**sur le projet de centrale photovoltaïque flottante sur le territoire
de la commune de Lucciana (Haute-Corse)**

N°MRAe
2022CORSE / PC 3

Avis du 1 juillet 2022 sur le projet de centrale photovoltaïque flottante sur le territoire de la commune de Lucciana

Figure 3 : Plan de représentation du projet (source : l'étude d'impact)

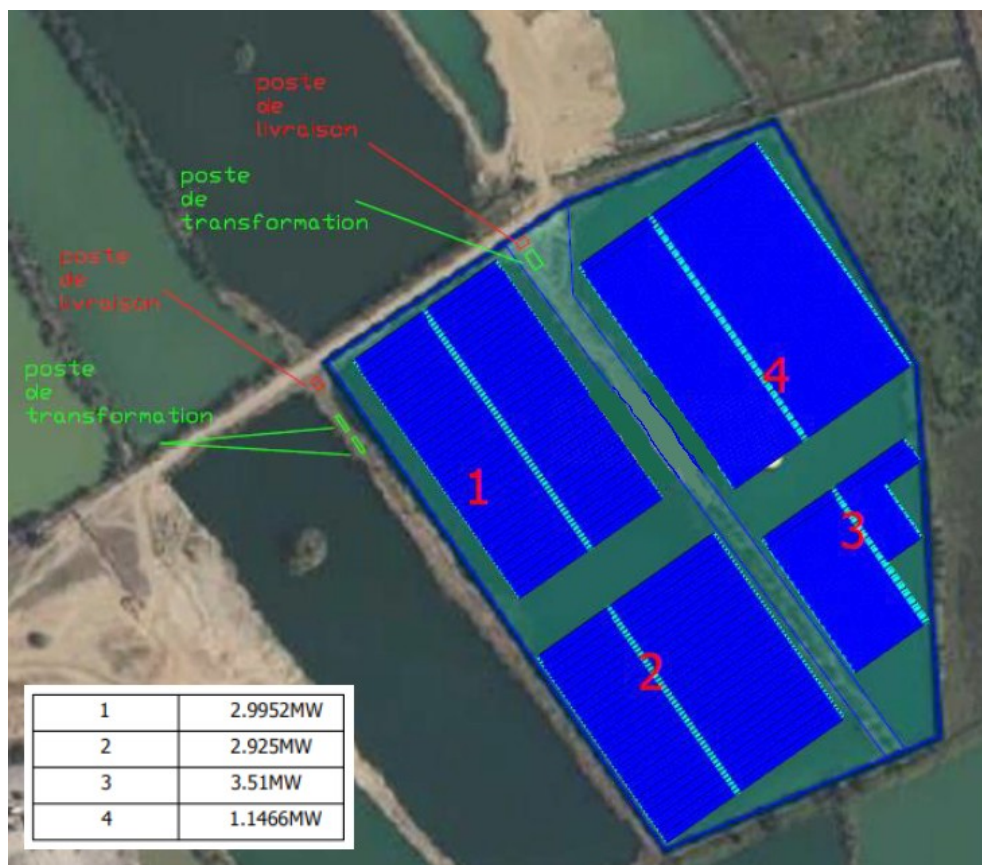
L'absence d'information précise sur le positionnement des postes de transformation et des autres équipements annexes ne permet pas d'évaluer leurs impacts potentiels sur les berges en phase pérenne.

Figure 4 : identification des zones humides au sein de l'emprise du projet (source : étude d'impact)

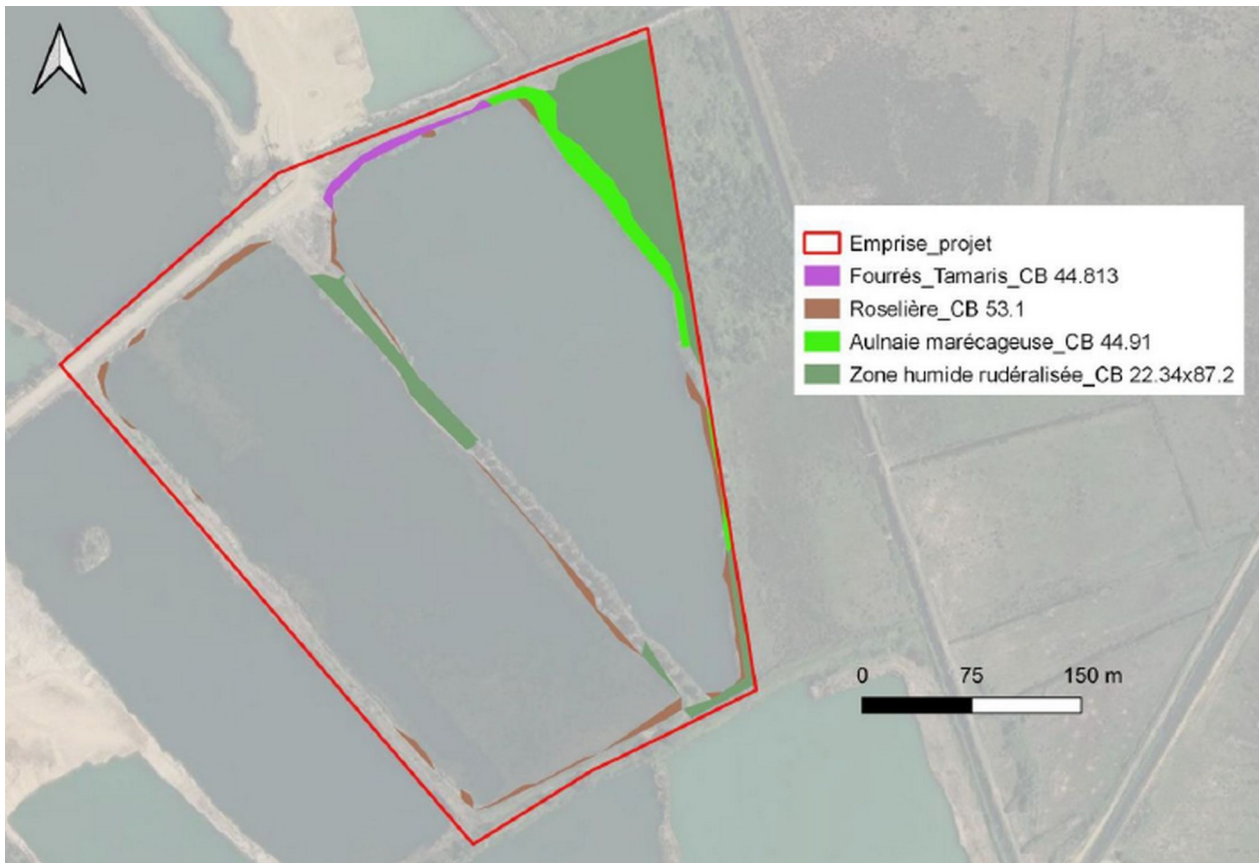
Ainsi, malgré une fin d'exploitation relativement récente (l'un en 2014 et l'autre en 2008), les deux bassins ont fait l'objet d'une renaturation progressive : à ce titre, plusieurs zones humides ont été identifiées dans l'emprise du site (voir figure ci-après), et plusieurs espèces à enjeux ont été contactées. L'étude d'impact précise que ces milieux seront conservés lors de la mise en œuvre du projet photovoltaïque.

La MRAe recommande de compléter le suivi de chantier envisagé par un plan de circulation des engins afin de respecter la stricte emprise des travaux et éviter les zones à enjeux (zones humides, fourré à Tamaris, roselières...) et d'apporter des précisions sur la localisation des passages à petite faune.

Figure 6 : localisation de la flore remarquable et des espèces envahissantes (source : étude d'impact)

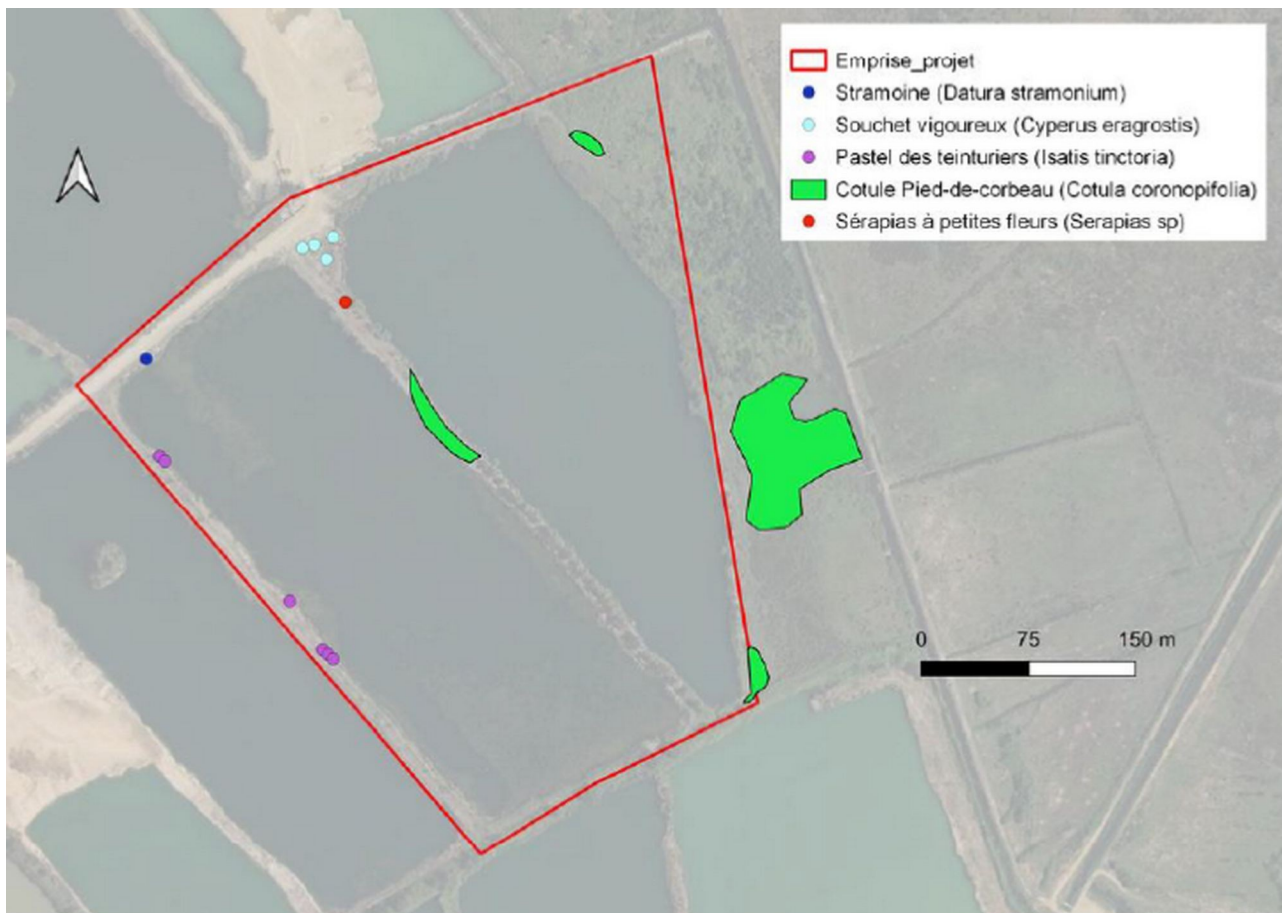
Le niveau d'impact du projet sur la flore est qualifié de fort par l'étude d'impact en phase travaux, notamment au vu des zones humides présentes sur le terrain du projet.

Les mesures de réduction proposées sont classiques : balisage des zones à enjeux et délimitation rigoureuse de l'emprise des travaux. Ces mesures de réduction sont complétées par des mesures d'accompagnement :

La MRAe recommande de compléter l'étude d'impact en y annexant le protocole de suppression des espèces envahissantes.

Figure 8 : localisation du projet vis-à-vis du risque inondation / submersion marine présent sur la commune de Lucciana (source : étude d'impact)

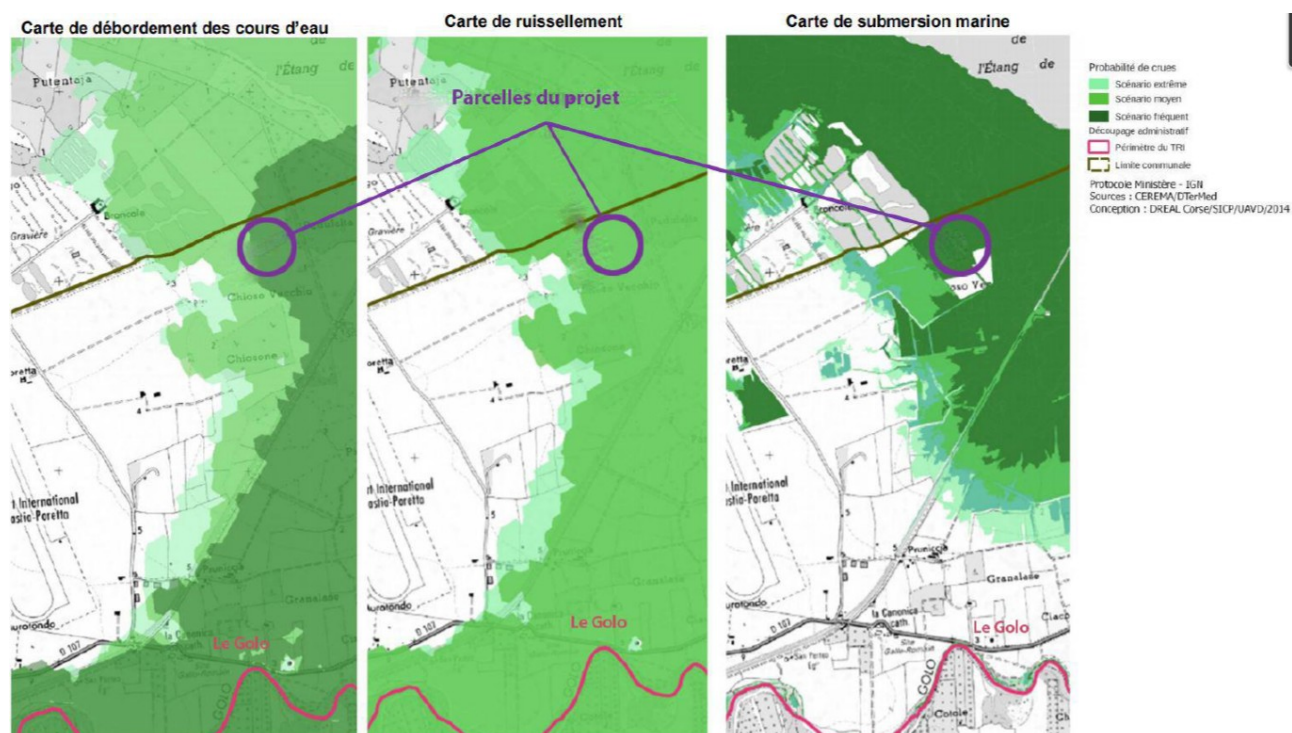
L'étude d'impact mentionne une protection des équipements sensibles de la centrale photovoltaïque sans pour autant préciser les mesures prévues. De plus, l'étude d'impact fait état de mesures concernant la tenue des ancrages des structures flottantes au regard des risques d'inondation et de submersion. Pourtant, le chapitre D portant sur les impacts et les mesures associées ne mentionne aucune de ces mesures.

La MRAe recommande de compléter l'étude d'impact sur le traitement du risque inondation et submersion marine en précisant :

- **les mesures de protection prévues pour les bâtiments annexes du projet (postes de transformation et de livraison) ;**
- **les mesures prévues pour garantir la tenue des ancrages des structures flottantes.**
